**汎用インバータ FR-A800シリーズ、FR-F800シリーズ、
汎用コンバータ FR-XCシリーズ、FR-CC2シリーズ
主回路基板と制御回路基板間接続用ハーネスの外観変更のお知らせ**

平素より当社駆動制御機器に格別のご愛顧を賜り、厚く御礼申し上げます。
対象機種において、主回路基板と制御回路基板間を接続するハーネスの外観を変更しますので
お知らせします。

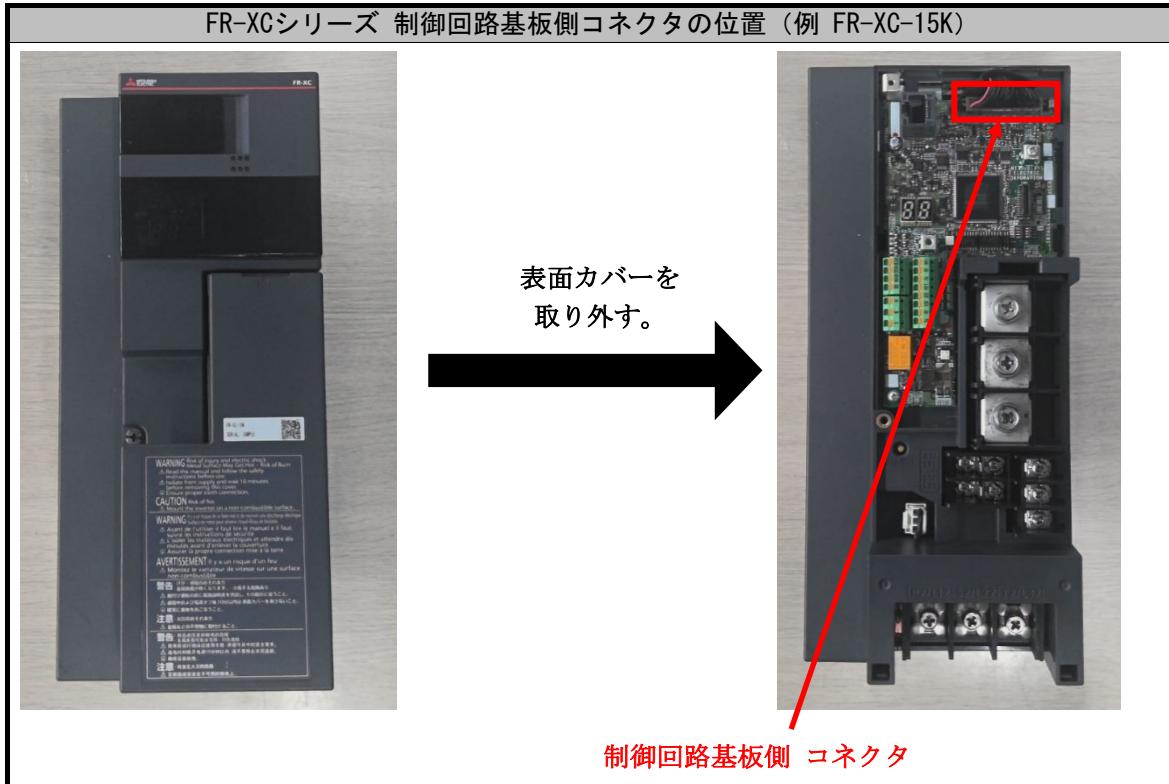
- (1) 対象機種において、主回路基板と制御回路基板間を接続するハーネスのコネクタを、
エジエクト式からロック式に変更します。不意の接触があったとしても外れにくい仕様と
なります。
制御回路基板側のコネクタは、表面カバーを取り外すことで確認が可能です。
詳細は各シリーズの取扱説明書を参照してください。

(変更例) FR-XC-15K

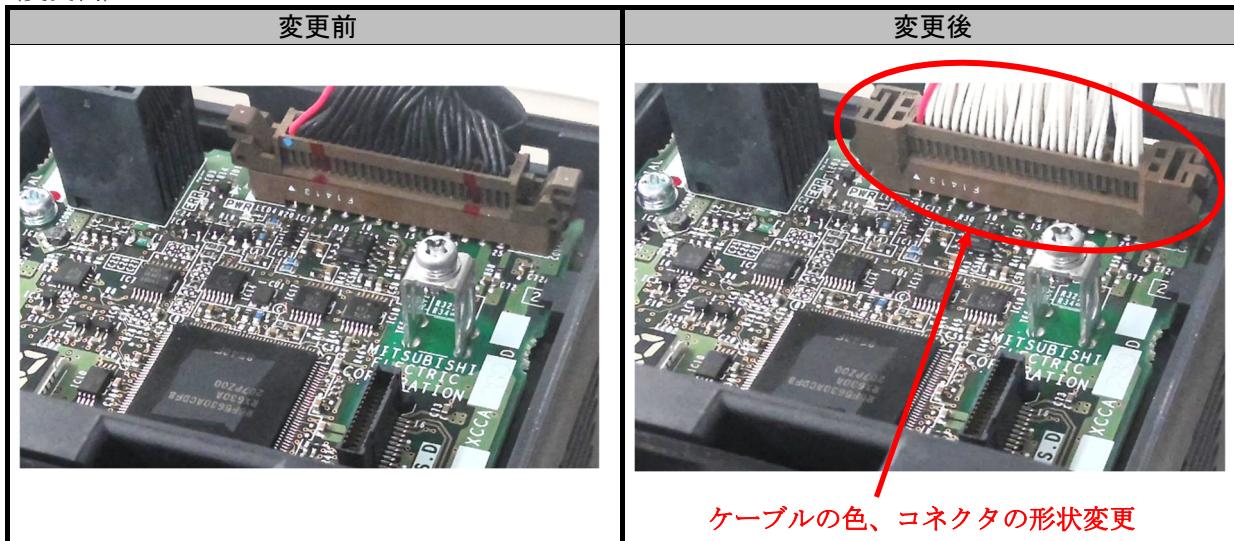
(2) 対象機種において、主回路基板と制御回路基板間を接続するハーネスのケーブルの色を黒色から白色に変更します。
